**ASUNTO: ALEGACIONES PROPUESTA DE PROYECTO DE PLAN
HIDROLÓGICO 2022-2027.
CICLO 2022-2027**

A LA CONFEDERACIÓN HIDROGRÁFICA DEL SEGURA

Figura 3-13. Plano de calados para la Rambla de El Albuñón y la Rambla de Miranda. SNCZI

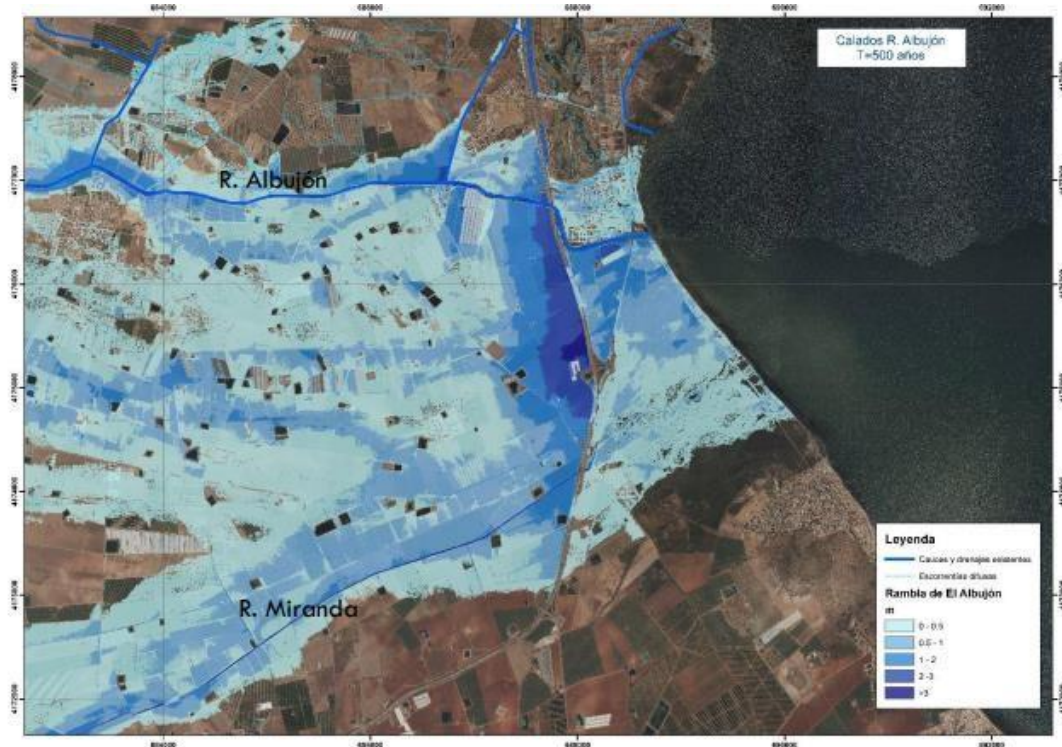
Como puede verse en la imagen anterior, se observa claramente el efecto de retención que genera el talud de la autopista AP7 sobre el flujo desbordado de la Rambla de El Albuñón y la Rambla de Miranda (más al sur). Este efecto de almacenamiento en la zona donde desagua el D7 alcanza calados superiores a los 2 m para el periodo de retorno de 500 años.

Por lo expuesto anteriormente no se alcanza a entender que, en apariencia, no se llegue a contemplar en ninguno de los casos el aumento de la inundabilidad debido al efecto que genera el talud de la AP-7 sobre las viviendas aguas arriba de ésta.

FIGURA 5. Zonas de flujo preferente de las ramblas de la Maraña y el Albuñón. Lomas de Rame no tiene afección de la rambla de la Maraña y apenas de la del Albuñón.

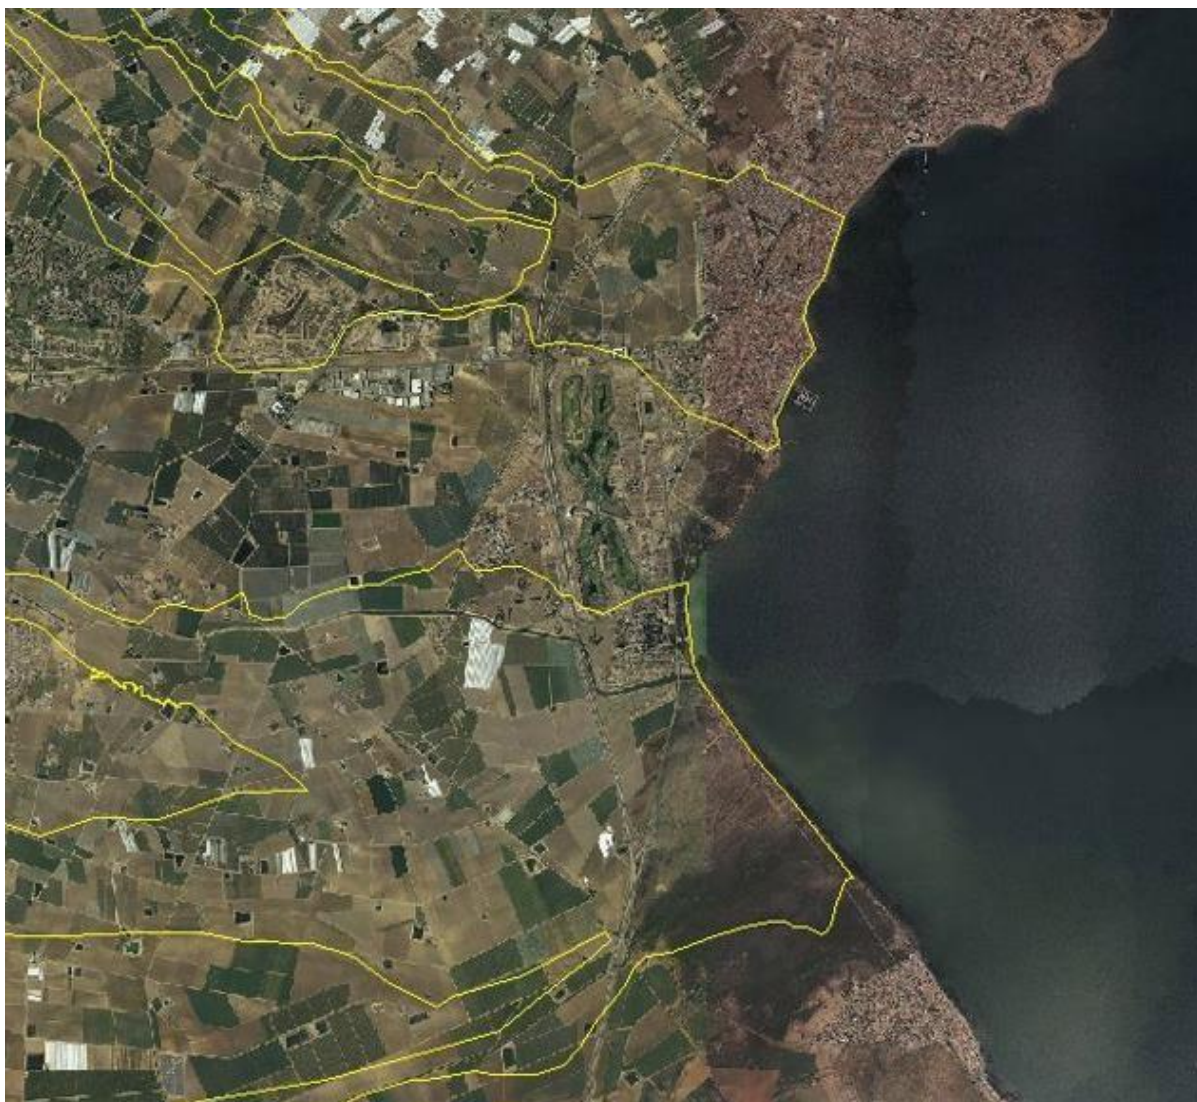
Esto ha hecho que la población de Las Lomas del Rame alarmada por las consecuencias que pudieran derivar de tales actuaciones se movilizan en contra de las mismas.
